**AVIS RELATIF À LA PROTECTION
CONTRE LES EVENTUELS EFFETS NOCIFS ET NUISANCES
PROVOQUÉS PAR LES RAYONNEMENTS NON IONISANTS
GÉNÉRÉS PAR DES ANTENNES ÉMETTRICES STATIONNAIRES**

Commune : LIEGE - Exploitant : TELENET GROUP

Référence exploitant : LG2157Z

Rapport n° 4672 / 2023

Figure 1 : Vue en plan des lieux de séjour et des points de contrôle

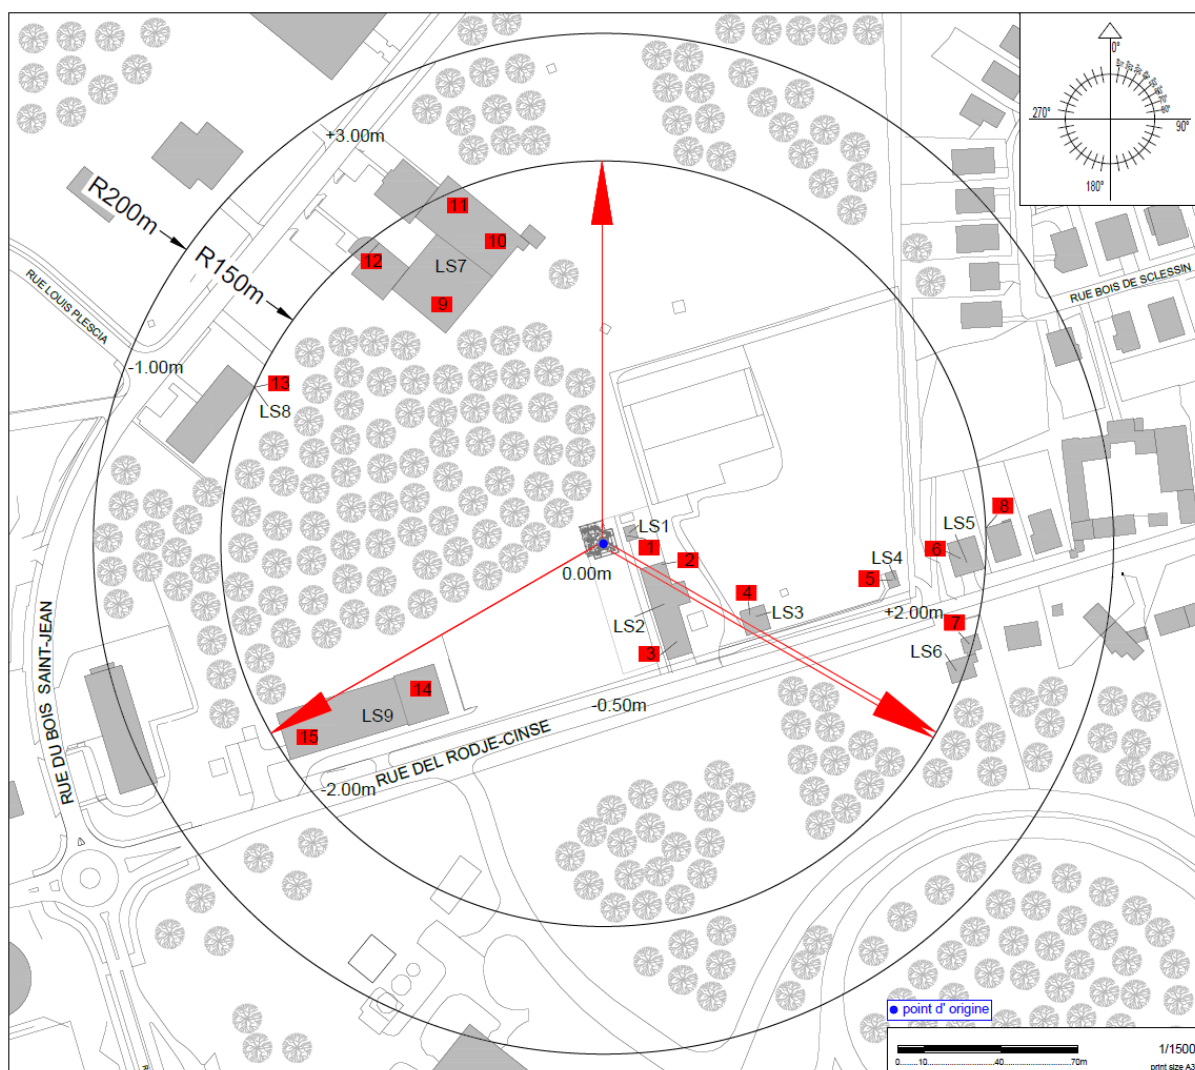
- le numéro du point de contrôle repris sur un des plans de la figure 1;
- le numéro du LS dans lequel se trouve le point de contrôle de la 1^{ère} colonne ;
- l'atténuation d'obstacle prise en compte pour le calcul de l'indice d'exposition dans le LS ;
- le résultat du calcul de l'indice d'exposition.

N° point de contrôle	LS	Atténuation (dB)	Indice d'exposition relatif à la limite par installation IE_i
10	LS7	3,0	0,745
9	LS7	3,0	0,623
15	LS9	3,0	0,565
7	LS6	3,0	0,553
11	LS7	3,0	0,526
5	LS4	3,0	0,470
6	LS5	3,0	0,444
8	LS5	3,0	0,360
12	LS7	3,0	0,328
13	LS8	3,0	0,211
14	LS9	3,0	0,136
4	LS3	3,0	0,097
2	LS2	3,0	0,096
3	LS2	3,0	0,090
1	LS1	3,0	0,012

En ce qui concerne les antennes de l'installation mentionnées dans le tableau 1, la distance maximale à laquelle la limite pourrait être atteinte, à l'extérieur, est égale à 171,4 m. S'il n'y a pas de LS à une distance inférieure, les antennes respectent forcément la limite d'immission.

Dans le cas des LS situés à l'intérieur des bâtiments, une atténuation d'obstacle est prise en compte et il en résulte que la distance maximale à laquelle la limite pourrait être atteinte se réduit à 121,3 m.

Figure 2 : Vue en plan des installations d'antennes dans un rayon de 300 mètres autour de l'installation faisant l'objet de la demande d'avis

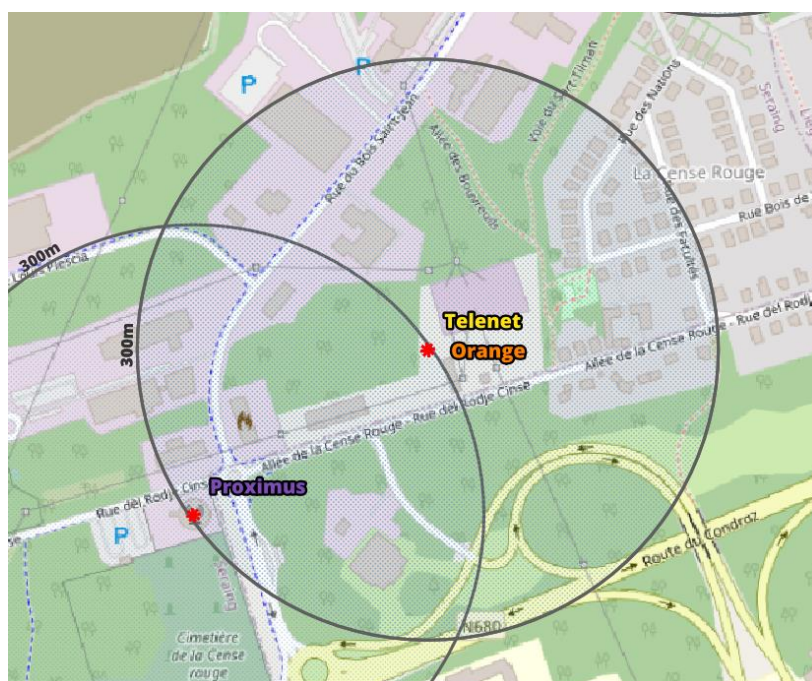
Le plan en projection verticale de la figure 2 indique la localisation des antennes actives éventuelles visées par le décret et situées dans un rayon de 300 mètres autour de l'installation référencée dans le paragraphe 2. Les données de localisation de ces antennes et les avis correspondant sont accessibles via le cadastre en ligne des antennes émettrices stationnaires⁶.

Compte tenu du nombre d'installations localisées dans la figure 2, il apparaît que l'intensité du rayonnement électromagnétique généré, dans les lieux de séjour situés à proximité de l'installation référencée dans le paragraphe 2, par l'ensemble des antennes émettrices stationnaires de l'ensemble des exploitants du même site d'antennes émettrices stationnaires respecte la limite fixée à l'article 4, § 2 du décret.
